Betreff:
**Änderung der Beschilderung an der Abzweigung
Hauptstraße/Aschenkamp**

Anlage zum Antrag „Änderung der Beschilderung an der Abzweigung Hauptstraße/Aschenkamp“ zur Bezirksratssitzung 323 am 31.01.2017

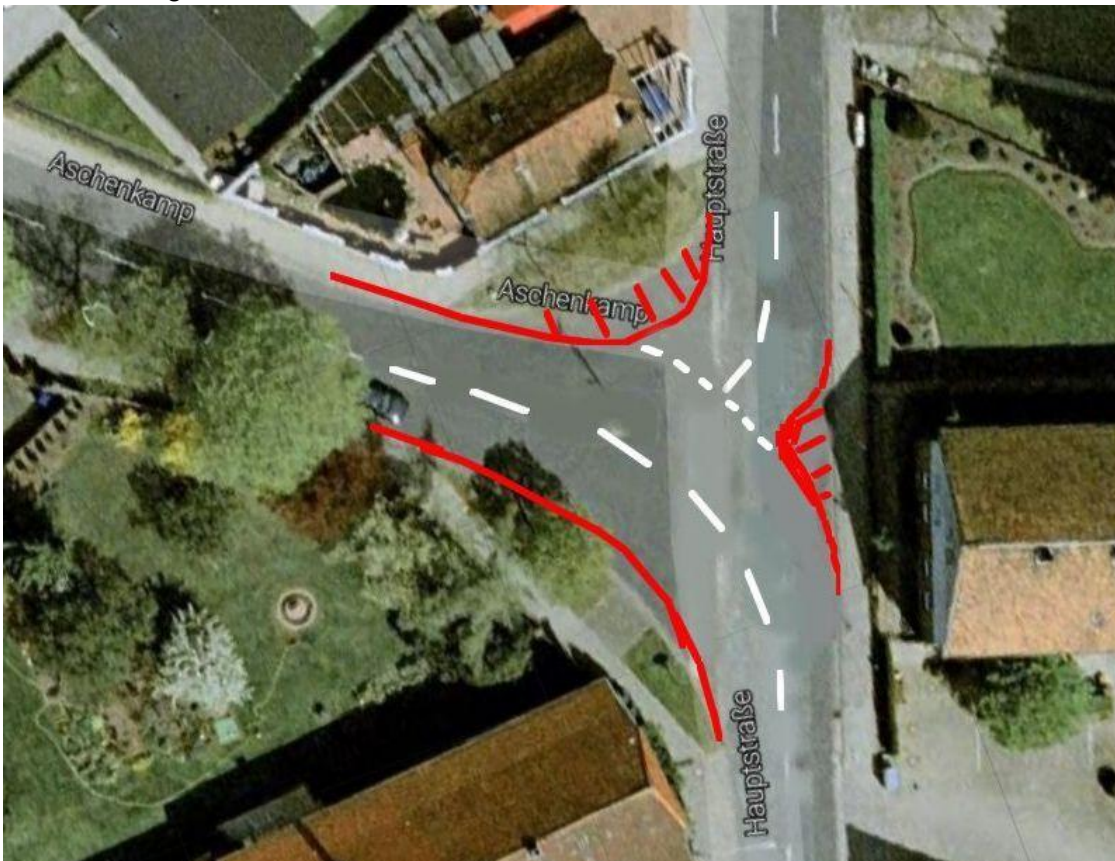
Die Zusatzschilder unter den Zeichen „Vorfahrt gewähren“ (StVO Z. 205) und „Vorfahrtstraße“ (Z. 306) sollen den Verlauf der Vorfahrtstraße anzeigen, wie sie nach dem Umbau der Abzweigung (siehe Bild unten) im November 2016 eingerichtet wurde. Diese Zusatzschilder erzeugen aber zumindest für von Norden und von Süden kommende Verkehrsteilnehmer Verwirrung bzw. Widersprüche bei der Frage, ob und wie die Fahrtrichtung (Blinker) anzuzeigen ist.

Von Norden

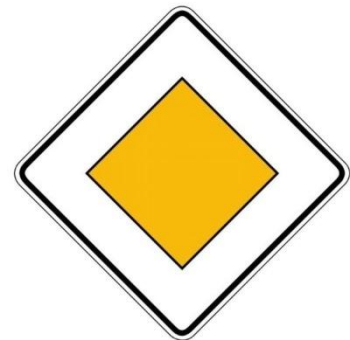
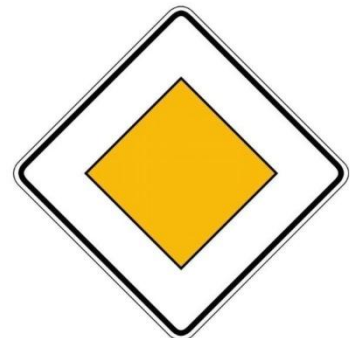
Von Norden: Wer der Hauptstraße weiter folgen will, dem signalisiert das Schild „Nicht Blinken!“, denn die Fahrtrichtung ist als „gradeaus“ symbolisiert. Das steht im Widerspruch zur tatsächlichen Streckenführung, denn man muss sich für Rechtsabbiegen (nach Thune) oder Linksabbiegen (zur Ortsmitte Wendens) entscheiden und in beiden Fällen blinken.

Der Stadtbezirksrat 323 bittet die Verwaltung um Prüfung, ob die Zusatzschilder (StVO, Zeichen 1002) an der Abzweigung Hauptstraße/Aschenkamp wie in der Anlage dargestellt ersetzt werden können. Ggf. sollte die Maßnahme so (bzw. ähnlich) möglichst rasch durchgeführt und eventuell zusätzlich ein Schild „Fahrtrichtung anzeigen!“ bzw. „Blinken!“ angebracht werden.

Von Süden

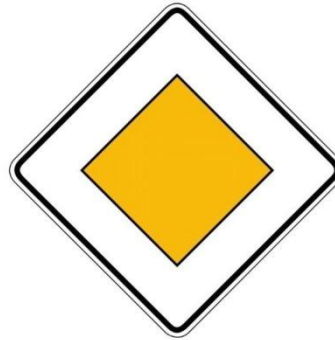
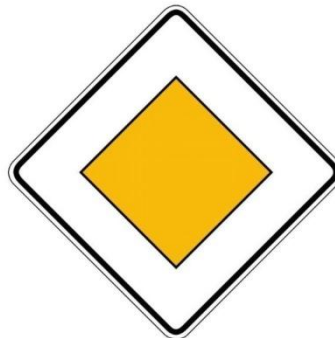
Von Süden: Wer der Hauptstraße weiter folgen will, dem signalisiert das Schild „Nicht Blinken!“, denn die Fahrtrichtung ist als „gradeaus“ symbolisiert. Auch dies steht im Widerspruch zur Streckenführung, denn wer in Richtung Wendebück will, muss in der Linkskurve der Vorfahrtstraße (nach der „Nase“) rechts abbiegen und somit rechts blinken. Dies geschieht leider oftmals nicht, obwohl es für die wartepflichtigen Verkehrsteilnehmer, die von Norden kommend nach links auf die Hauptstraße abbiegen wollen, Klarheit schaffen und somit zur Verkehrssicherheit beitragen würde. (Wer der Vorfahrtstraße nach Thune folgt, muss zwar blinken, doch auch dies wird manchmal vergessen.)
